**Forum mondial de l'harmonisation
des Règlements concernant les véhicules**

Groupe de travail du bruit et des pneumatiques

Règlement ONU n° 41 (Bruit émis par les motocycles)**Proposition d'amendements à la série 04 d'amendements
au Règlement ONU n° 41****Communication de l'expert de l'Association internationale
des constructeurs de motocycles***

Figure 1

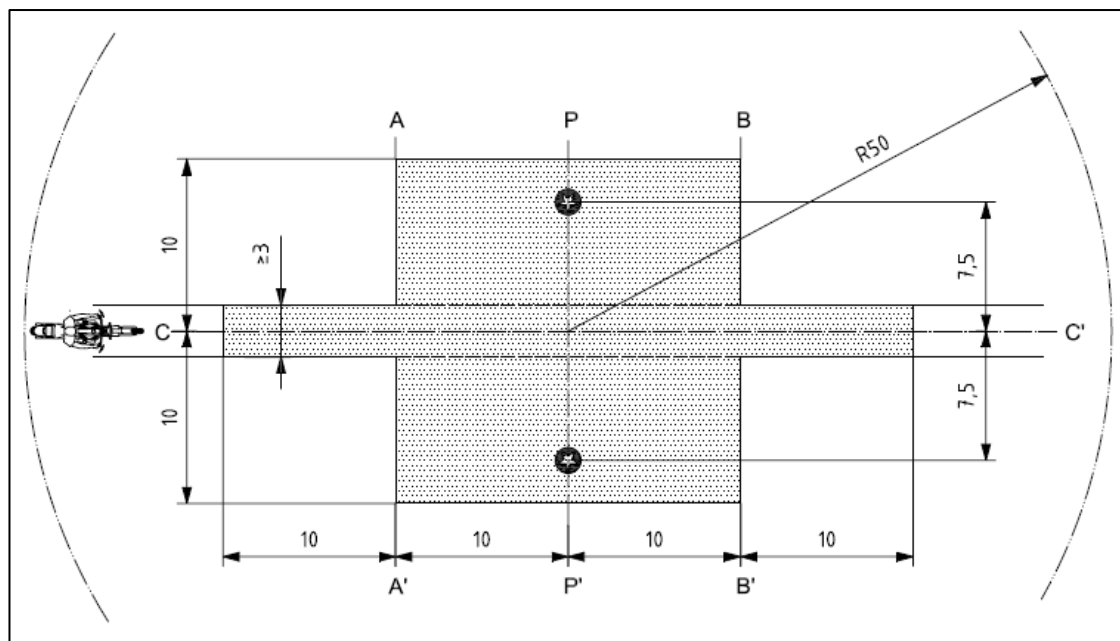
Figure 1, lire :

3. La présente proposition vise à harmoniser la série 04 d'amendements au Règlement ONU n° 41 avec la norme ISO 10844:2014, en éliminant les dispositions reprises de la norme ISO 10844:1998, à l'exception de la figure 1 de l'annexe 4 qui précise les caractéristiques de la piste d'essai.

4. L'IMMA souhaiterait que l'actuelle figure 1 de l'annexe 4 soit remplacée par celle dont la résolution est supérieure.

Caractéristiques de la piste d'essai (dimensions en mètres)
